Auto No. 9674 del 02 de octubre de 2020

AUTO N° **09674**

“Por el cual se ordena el archivo de la solicitud de Licencia Ambiental iniciada a través del Auto 0892 del 8 de marzo de 2019 y se toman otras determinaciones”

El Proyecto Explotación Subterránea de Minerales Auroargentíferos Soto Norte, con una huella en superficie de 161,97 ha, planteó dos frentes de trabajo que estarían comunicados entre sí por intermedio de los túneles gemelos.

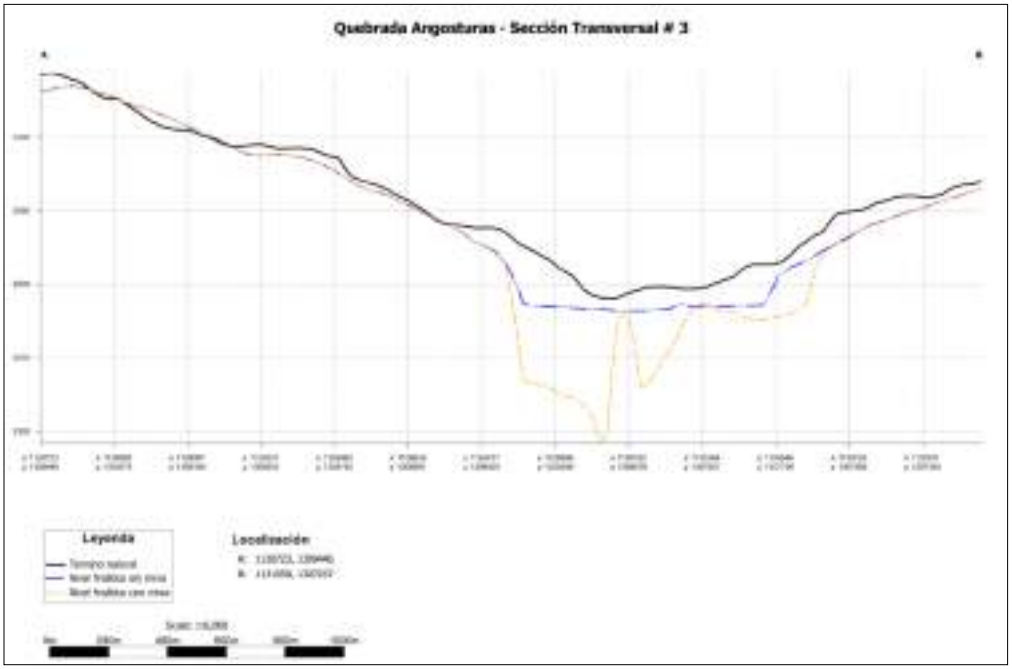
no analiza lo que representa la reducción del caudal base en los diferentes meses del año o en condiciones extremas como puede ser la presencia de un fenómeno de El Niño fuerte, o simplemente, durante los meses de menores precipitaciones del año. Tal ausencia de análisis tanto en la evaluación de los impactos como en los planes de manejo ambiental propuestos no permite un pronunciamiento respecto de sobre de la solicitud de la licencia ambiental del proyecto "Soto Norte".
